2-4 上林川断層

上林川断層の当初の評価

2-5 FO-A断層、FO-B断層、FO-C断層

FO-A断層, FO-B断層の当初の評価

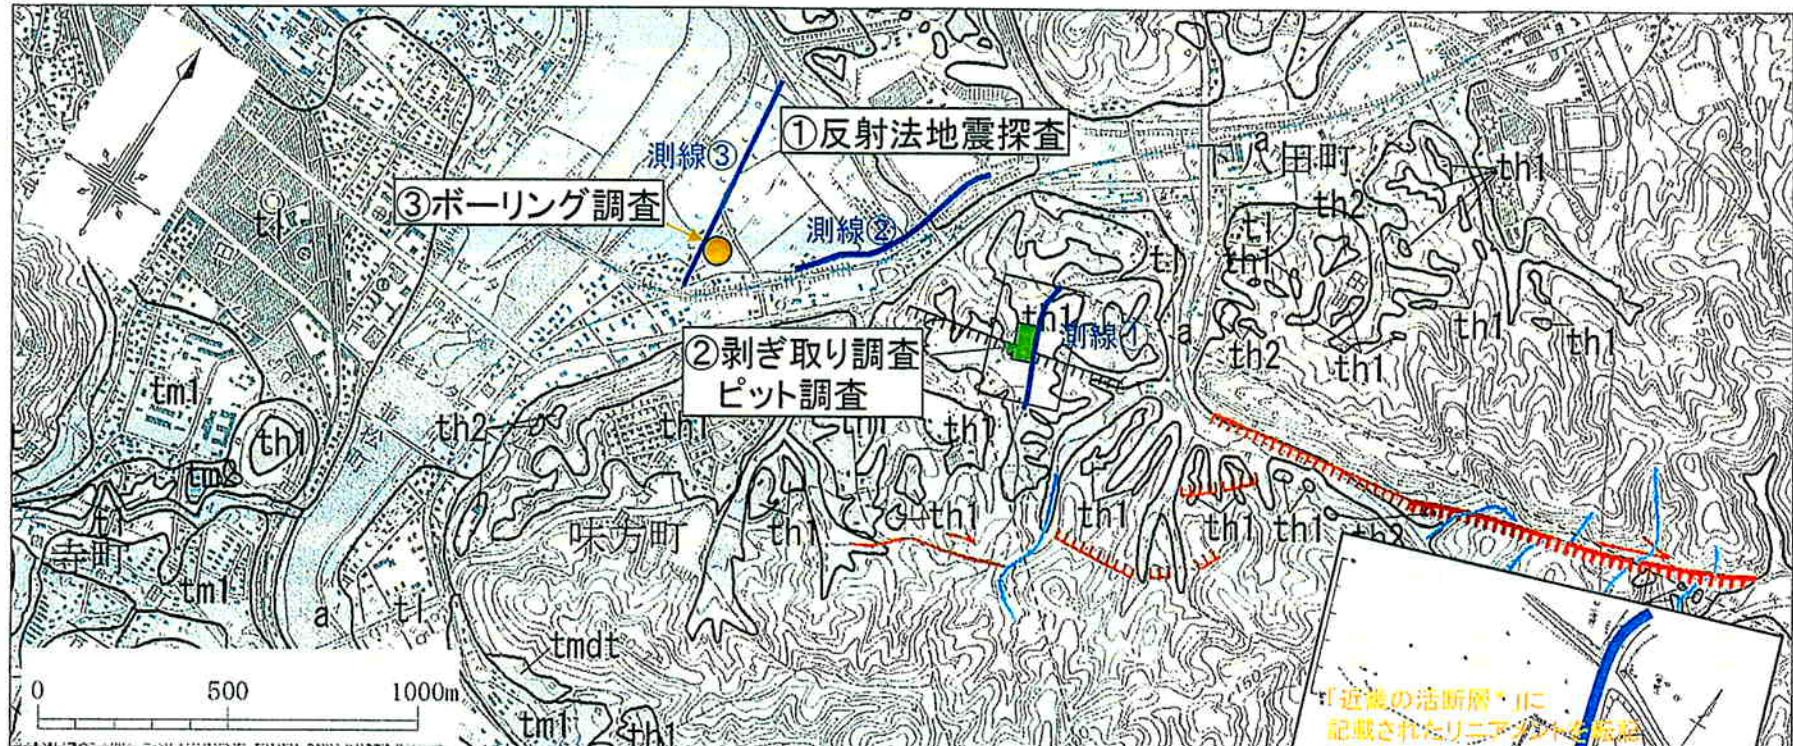
【コメント】
南西端の評価について、現在の地形は改変を受けている可能性もあるため、段丘面の変位を見る際、レーザ測量の適用には留意が必要。

上林川断層南西端付近において補足調査を実施

Cサブコメント①・②に関する検討(測線C-43G・43.5Gに関する再検討結果)

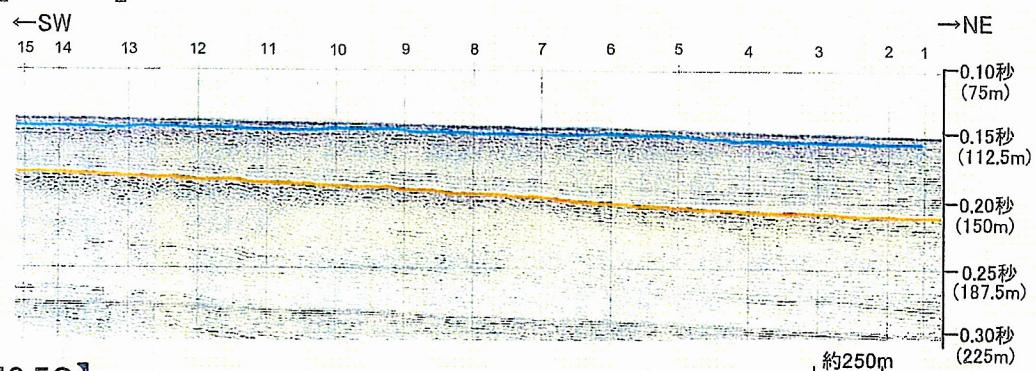
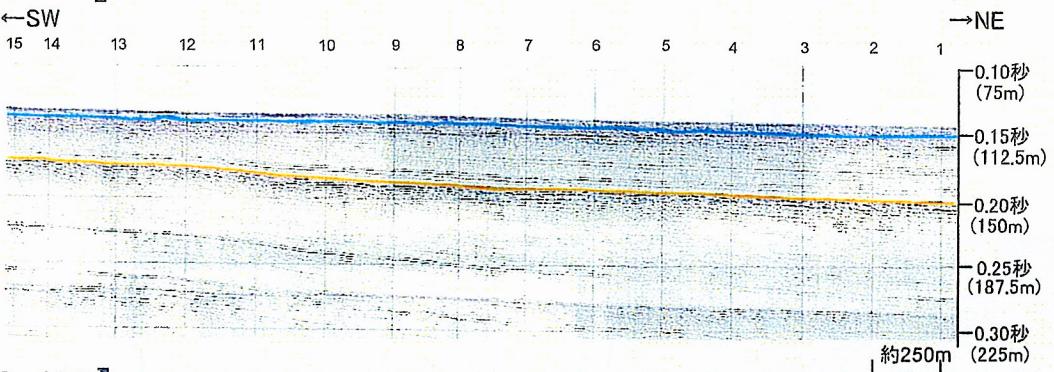
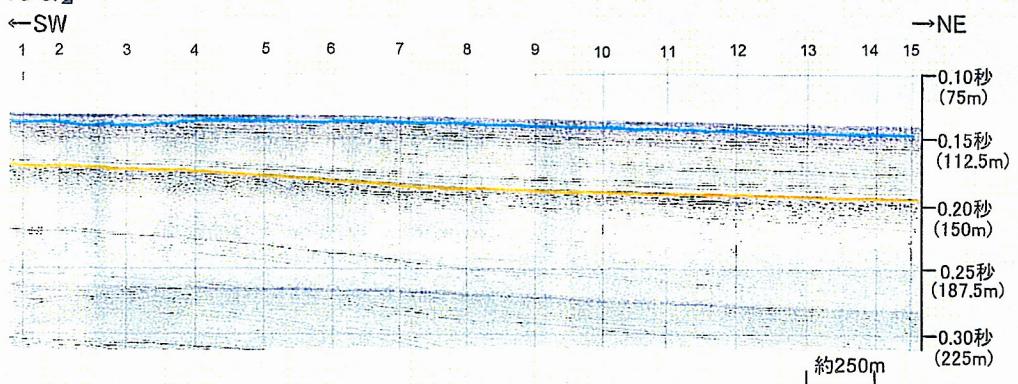
- 測線C-47GはB層以上に変位・変形が無いとしてもよい。しかし、測線C-43.5G(FO-B南端)、測線C-43G(FO-A北端)は、B層厚さ、断層下盤の堆積層上面勾配を基準とした場合、明らかに南西側が隆起し、Fo-10がFo-14に繋がっていると考えられる。
- 断層長さとしては、FO-A、FO-Bを個別の断層として評価してもよい。ただし、連動しないという考え方には無理がある。
- 保安院が実施した海上音波探査により、FO-B断層北西に位置するJNO-58測線の北東部及びJNO-59測線の東部のそれぞれ1箇所において後期更新世以降の地層に変形が認められる。

- ・測線C-43G, 43.5Gは、B層厚さ、断層下盤の堆積層上面勾配を基準とした場合、鉛直変位量は極めて小さいものの、相対的に南西側が隆起しているとも評価できるので、後期更新世以降の活動が認められるものとし、FO-A北端位置、FO-B南端位置を測線C-47Gに変更する。
- ・FO-A断層とFO-B断層の同時活動を考慮する。
